OGGETTO: PROGETTO "AEROPORTO DI FIRENZE – MATER PLAN AEROPORTUALE 2014-2029". OSSERVAZIONI EX ART. 24, COMMA 9 BIS, D.LGS. 152/2006 A SEGUITO DELLA PRESENTAZIONE DELLA DOCUMENTAZIONE INTEGRATIVA DEL 3.9.2015.

AEROPORTO A. VESPUCCI DI FIRENZE – MASTER PLAN 2014-2029
INTEGRAZIONI VIA del settembre 2015
Osservazioni riguardanti la matrice ATMOSFERA.
(Daniele Grechi, 7 ottobre 2015)

Osservazioni di carattere Idrologico-idraulico

OSSERVAZIONI E COMMENTI ALLA DOCUMENTAZIONE INTEGRATIVA PRODOTTA PER LA V.I.A. AEROPORTO DI FIRENZE MASTER PLAN AEROPORTUALE 2014-2029, ED ALLE RISPOSTE ALLE OSSERVAZIONI SOTTOPOSTE

Fig.2 - Confronto idrogrammi di piena Fosso Reale (mc/s) adottati nello studio attuale e in quello precedente

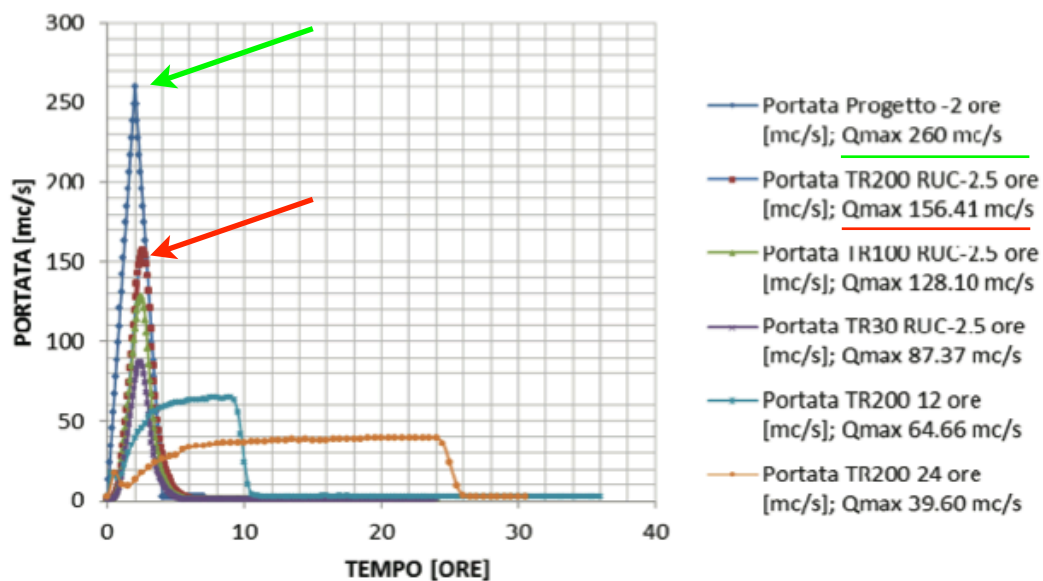
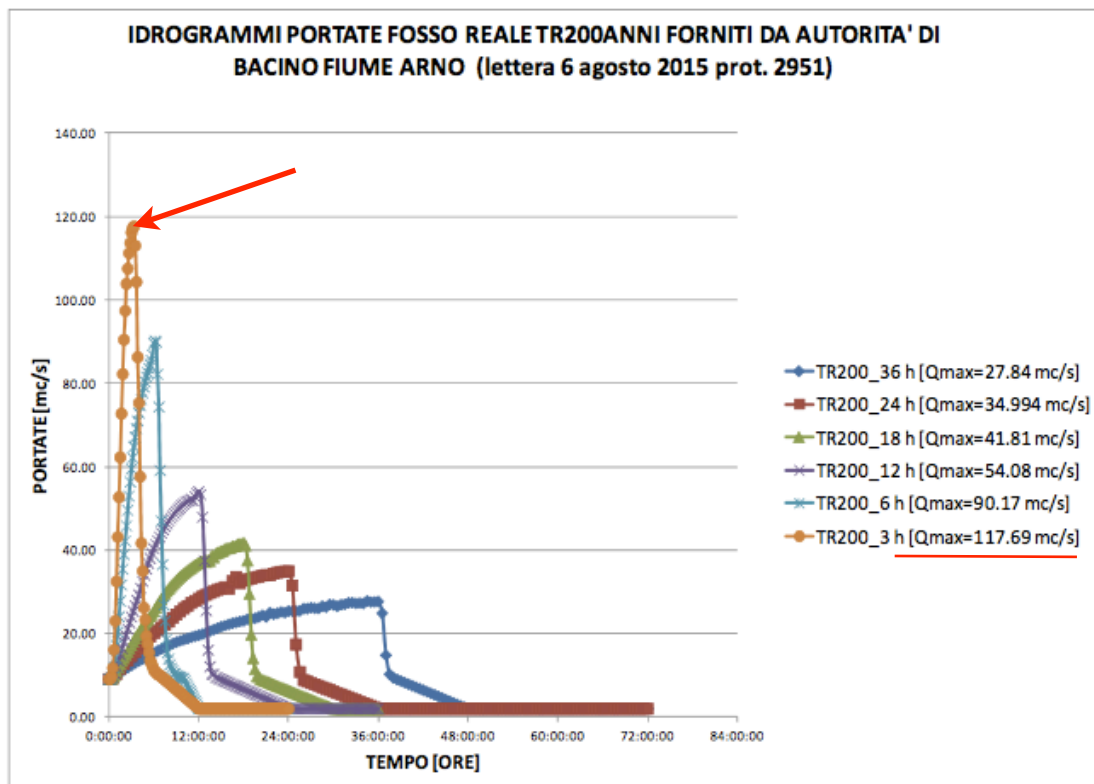
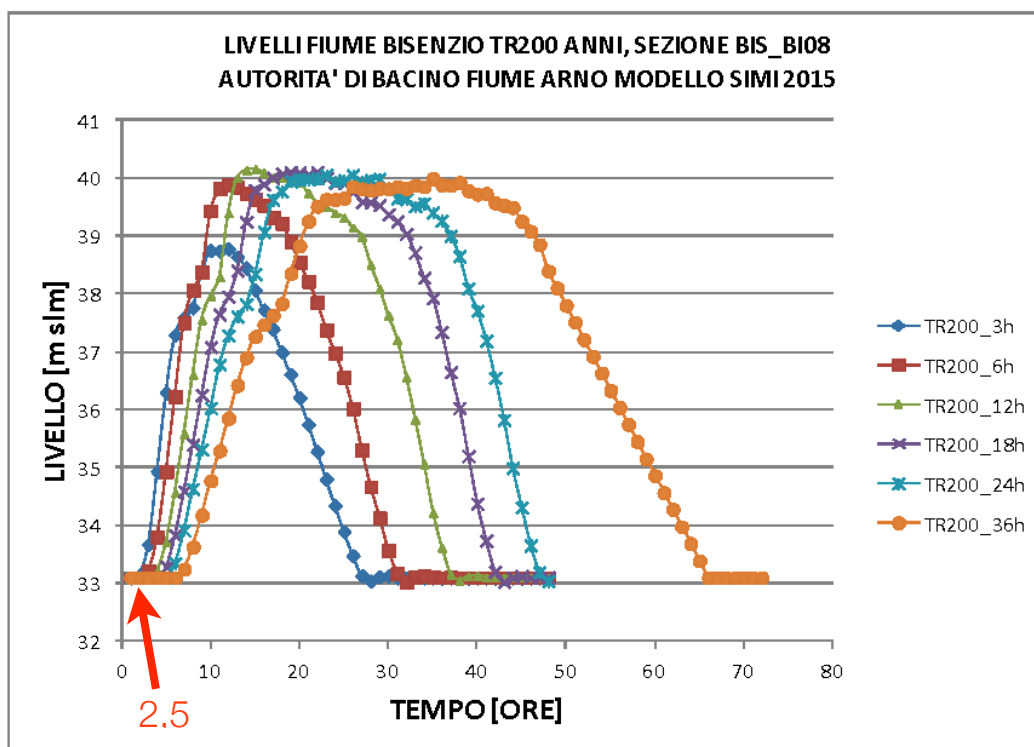
La differenza nei valori, **156,41** mc/s contro **117,69** mc/s (fig.2) deriva da due aspetti:

In sostanza le portate di progetto utilizzate per le verifiche idrauliche dello studio attuale sono inferiori e quindi meno cautelative di quelle utilizzate in precedenza che a loro volta erano le meno cautelative fra quelle risultanti dai tre studi citati (vedi tabella sopra).

Questo artificio di diminuire le portate utilizzate nel secondo studio sembrerebbe essersi reso necessario per compensare gli effetti dell'aumento del coefficiente di scabrezza.
